【改善箇所説明図】

電気装置(電気配線)

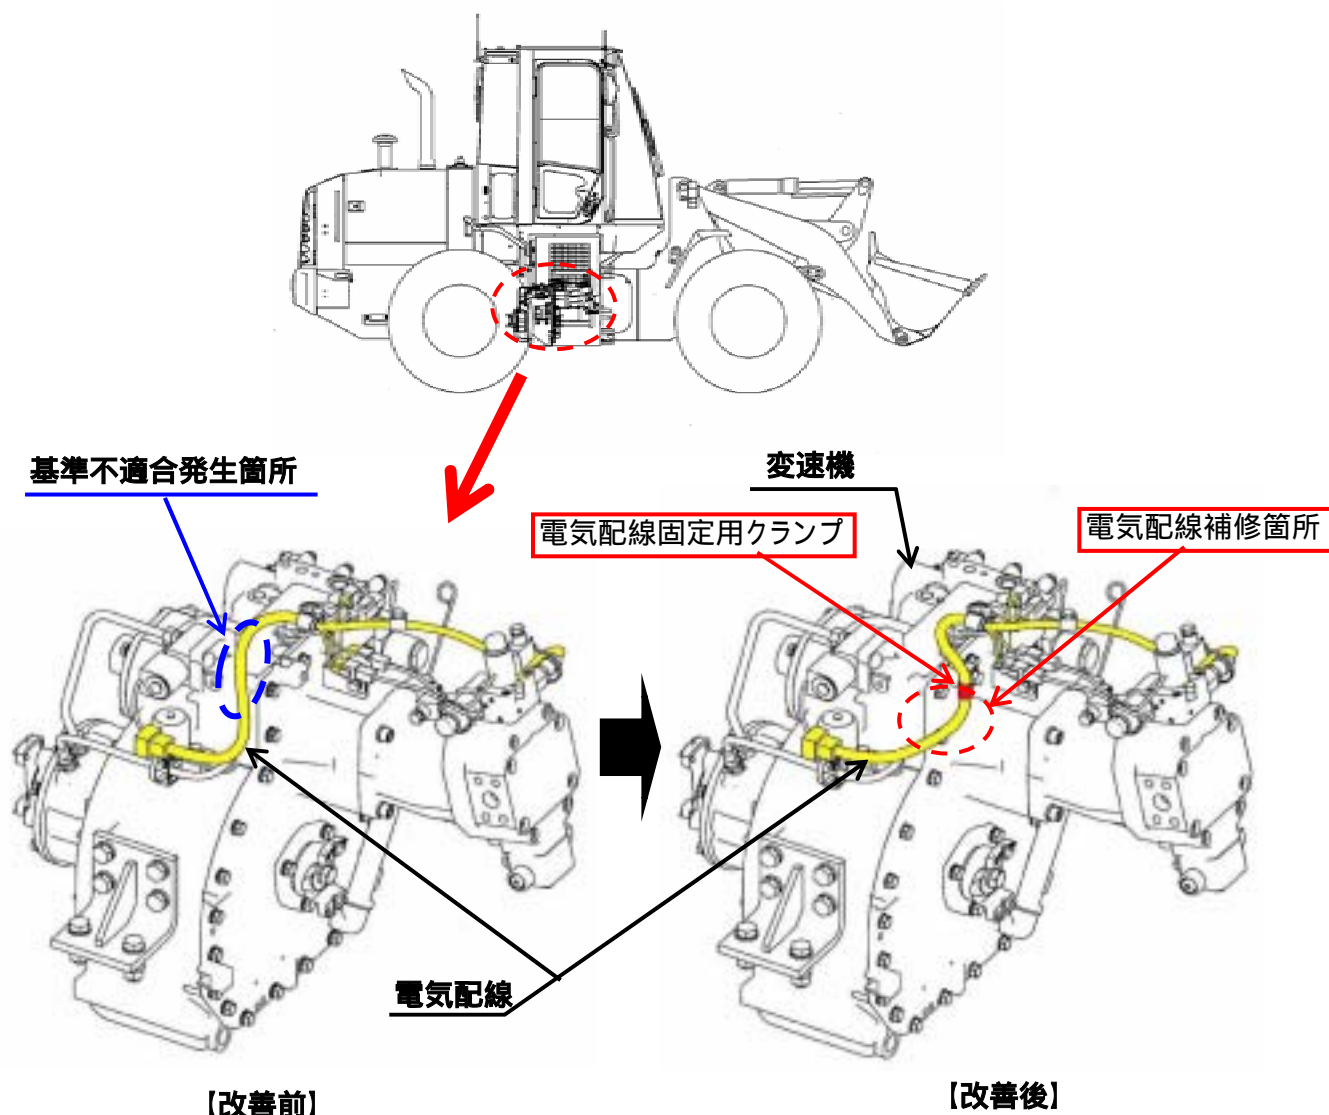
【不具合発生箇所】

電気装置において、変速機上部に配索されている駐車ブレーキ用電磁弁の電気配線が変速機と接近しているものがある。そのため、車体振動などで当該電気配線が変速機と接触し、電気配線が損傷してヒューズが切れ、駐車ブレーキが作動するおそれがある。

改善措置の内容

全車両、当該電気配線に固定用クランプを追加して隙間を確保する。また、当該電気配線を点検し、干渉痕がある場合は、補修する。

注： は追加部品と点検の結果、補修を行う部品を示す。

識別：電気配線固定用クランプの有無で識別とする。
